## Rapport de contrôle d'installations électriques à basse et à très basse tension

RÉF: 34/2025/122704/D01:1

DATE DU CONTRÔLE 30/10/2025 (10:30 - 11:15) AGENT VISITEUR Olivier Dodet  
ADRESSE DU CONTRÔLE Avenue des Champs 156/01 (étage Rez-de-chaussée) - 4100 Seraing TYPE DE CONTRÔLE Visite de contrôle vente ancienne installation (8.4.2.)

### CONCLUSION : NON CONFORME

### Croquis de position élémentaire et descriptif sommaire des tableaux

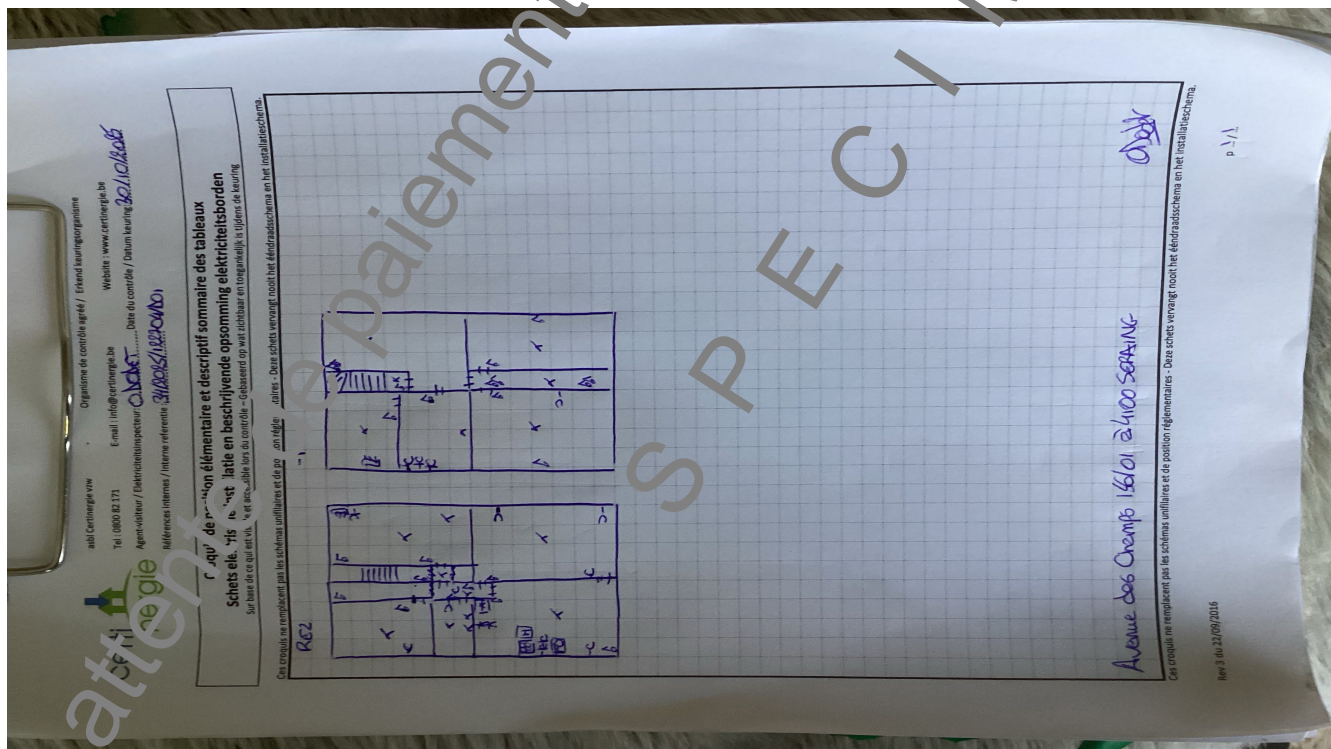
- Les tableaux de répartition ne sont pas accessibles ou démontables. - 5.3.5.1.
- Les schémas unifilaires et/ou plans de position ne sont pas présents. - 3.1.2.;6.4.6.;6.5.7.;9.1.2.

- La tension d'alimentation n'est pas indiquée clairement de manière apparente sur chaque tableau de répartition et de manœuvre. - 3.3.3.a
- Il n'y a pas/plus de porte au tableau. - 5.3.5.1.

- Le câble d'alimentation du tableau principal n'est pas conforme. - 4.4.1.5.;4.3.3.;5.2.7.
- Il manque sur le tableau principal un interrupteur-sectionneur général qui permet la coupure simultanée de toutes les phases et éventuellement du neutre, et cette fonction ne peut être assurée par le disjoncteur de branchement, n'étant pas conçu pour assurer le sectionnement. - 5.3.5.1.
